改善箇所説明図

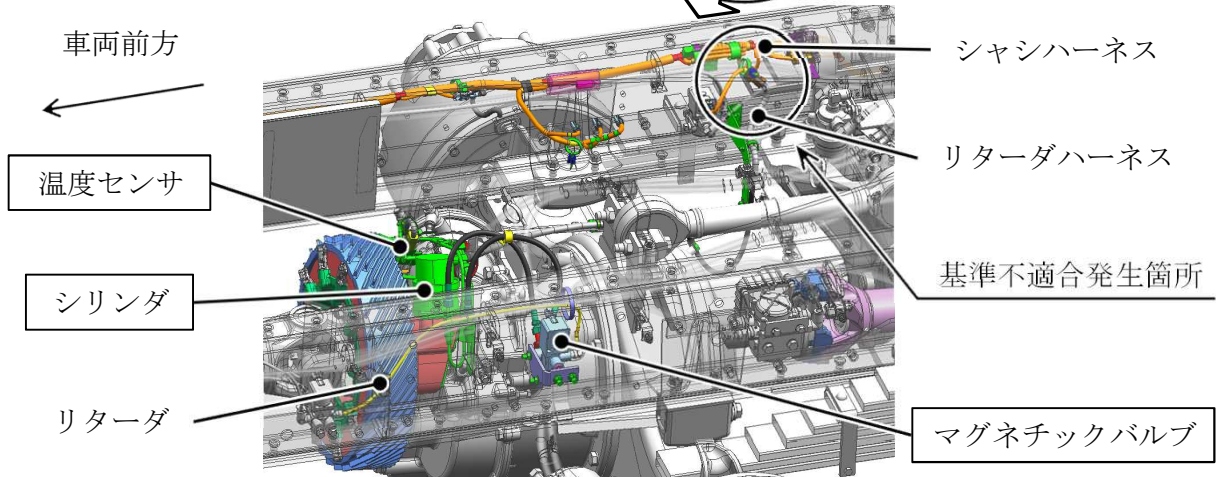
リアアクスルに備えられたエア圧により作動する永久磁石式リターダ（補助ブレーキ）において、リターダハーネスへ接続するシヤシハーネスのコネクタ端子の設計に誤りがあり不適切な端子配列になっているため、温度センサに過電流が流れ、内部回路が断線することがある。そのため、リターダの温度上昇に係る保護機能が作動せず、エア圧を保つシリンダ内部のゴム部品が損傷してしまうことでエア圧が保てなくなり、マグネチックバルブからエア漏れが発生し、そのまま使用を続けるとエア圧低下により警告灯が点灯するとともに警報が鳴り、最悪の場合、同一エアタンクのエア圧を用いるクラッチアシスト機能が停止することで変速ができず走行不能に至るおそれがある。

全車両、シヤシハーネスとリターダハーネスの間に適切な端子配列に修正するための変換用ハーネスを追加するとともに、温度センサを点検し、損傷が認められたものは温度センサを新品に交換する。また、エア漏れが認められた場合は、シリンダ、マグネチックバルブ等を新品に交換する。
